TALBOT

SERVICE**SERVICE MEDEDELING**

MURENA

GELUIDEN
IN DE
VERWARMINGS-
RADIATEUR
(bij geopende
kraan)

Fig. 1 (oorspronkelijke montage)

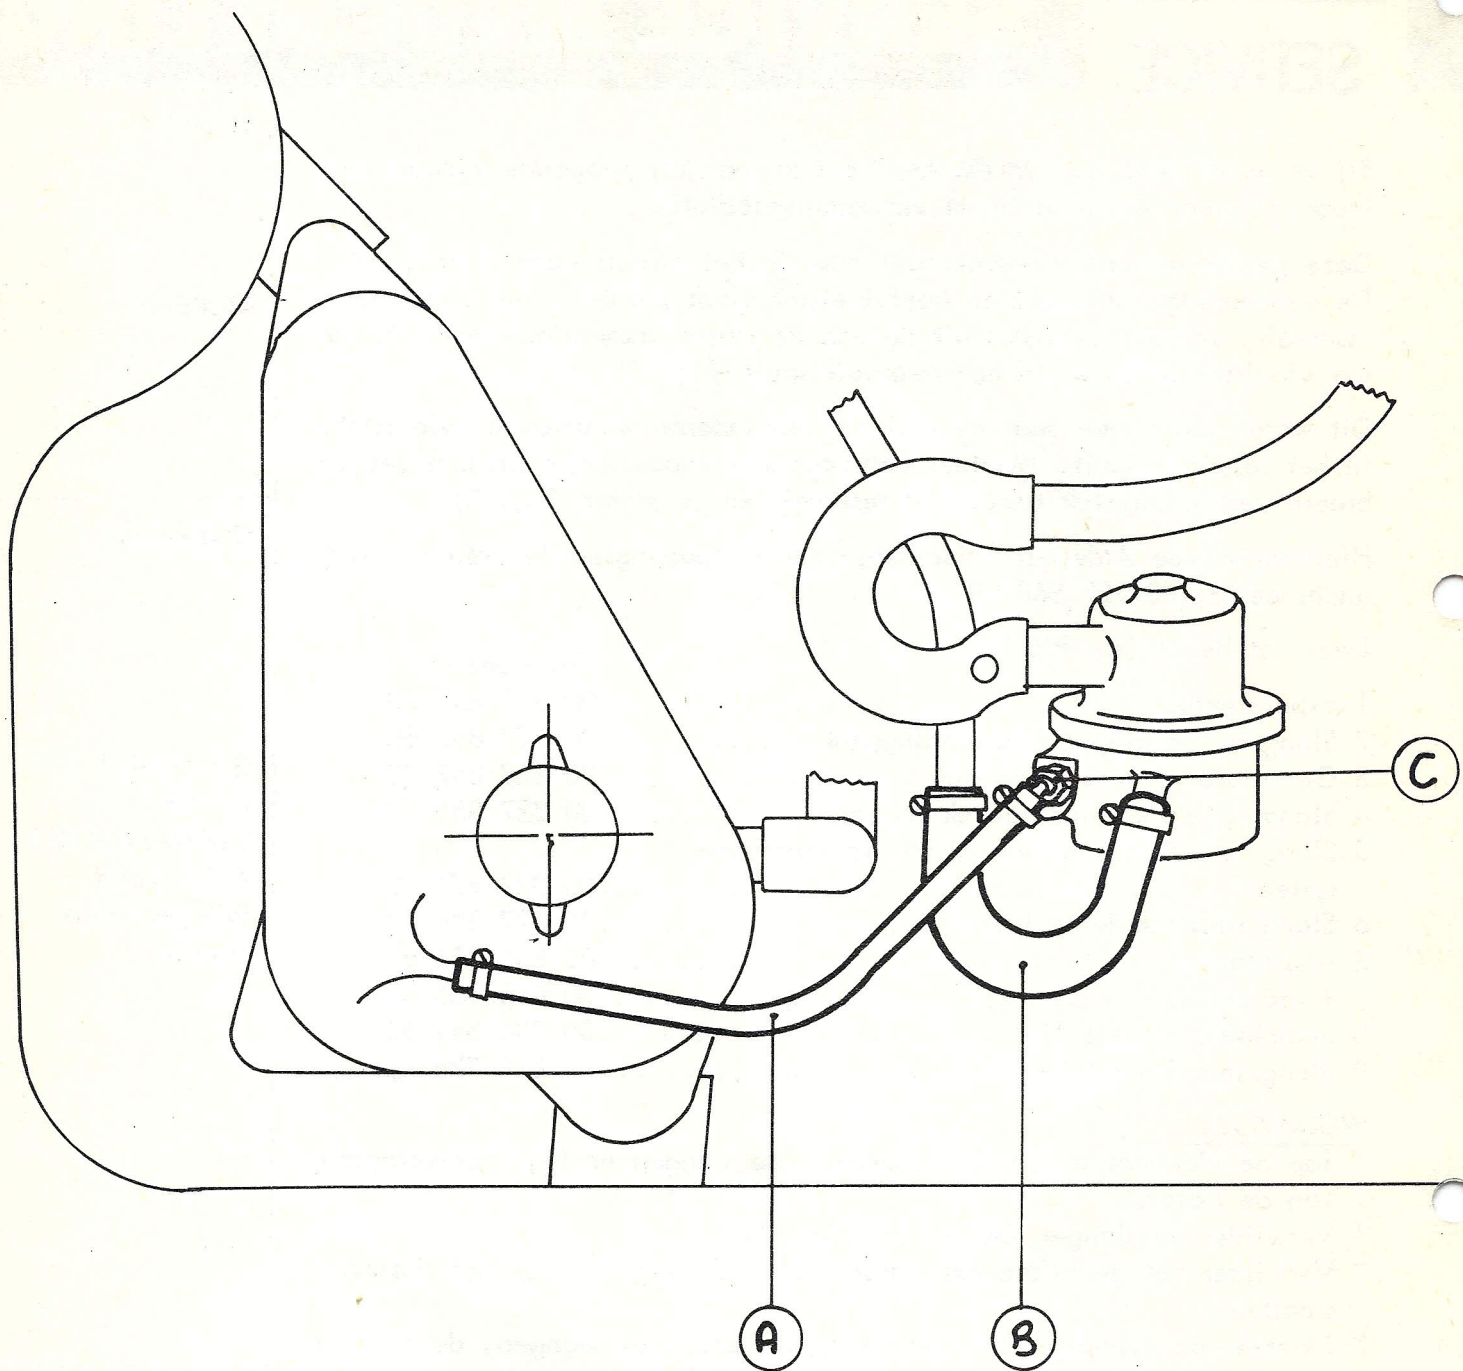
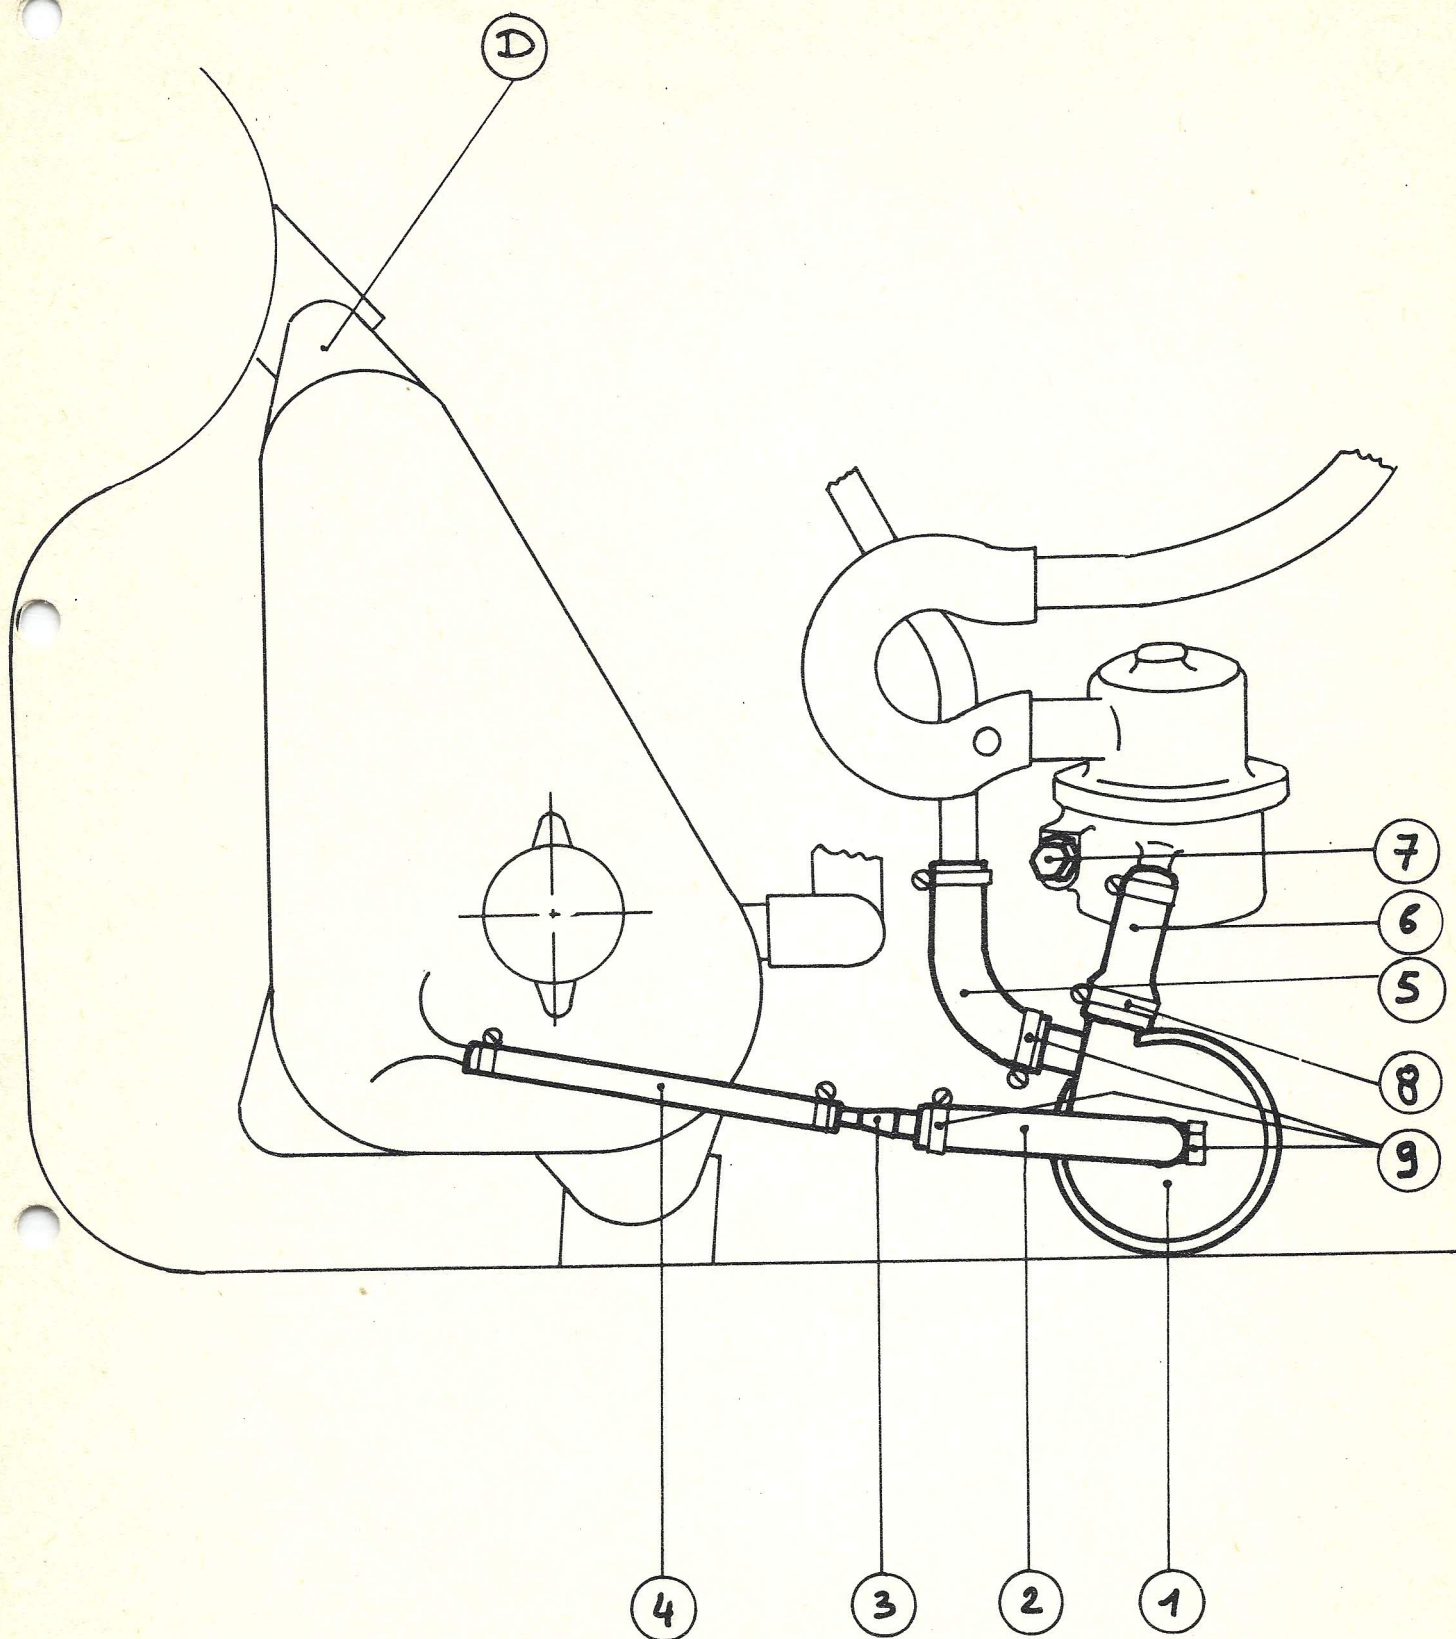
Bij de eerste modellen MURENA 1,6 l kunnen bij geopende verwarmingskraan geluiden ontstaan in de verwarmingsradiator.

Deze geluiden worden veroorzaakt door in het circuit aanwezige lucht. De vermenging van lucht en koelvloeistof vindt plaats in het expansiereservoir, doordat vloeistof uit de van de motor afkomstige slang (A) op het vloeistoppervlak in het reservoir spuit (Fig. 1).

- * Tap de vloeistof af uit het reservoir, de slangen en het thermostaathuis van de motor.
- * Verwijder de slangen (A) en (B) (Fig. 1).
- * Verwijder het gecalibreerde aansluitstuk (C) (Fig. 1) van het thermostaathuis.
- * Monteer de expansieklep, het verbindingstuk, de slangen, de afsluitplug met de afdichting, als aangegeven in Fig. 2.
- * Vul het systeem met koelvloeistof en ontluicht het verwarmingssysteem.

Dit wordt voorkomen door de druk te verminderen waarmee de vloeistof in het reservoir spuit. Monteer daarvoor een expansieklep en een gecalibreerd verbindingstuk tussen het reservoir en de motor (Fig. 2).

Voor een goed resultaat moet het expansiereservoir perfect horizontaal staan (indien nodig moet de bevestiging (D) (Fig. 2) m.b.v. een steun worden aangepast). Tevens moet het vloeistofniveau in het reservoir ± 5 mm boven maximum staan.
